Vysvětlení zadávací dokumentace – VI

Základna letecké záchranné služby

Zadavatel v souladu s ustanovením § 98 zákona č. 134/2016 Sb., o zadávání veřejných zakázek, ve znění pozdějších předpisů, poskytuje na žádost dodavatele doručenou dne 5. 4. 2024 následující vysvětlení zadávací dokumentace na výše uvedenou veřejnou zakázku:

Dotaz č. VI/10:

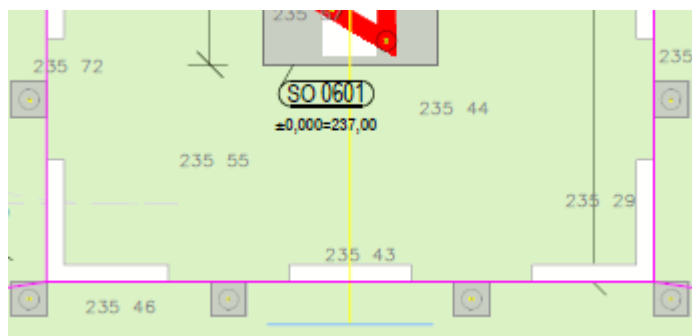
Vrata mají dle standardu požadavek $U=1,2W/m^2K$. Skutečně zadavatel trvá na tomto požadavku? Výrobci hangárových dveří považují tento parametr pro tak velká vrata s prosvětlením za nereálný.

Uvažujte s parametry maximálně dosažitelnými na trhu. Vrata budou předmětem vzorkování.
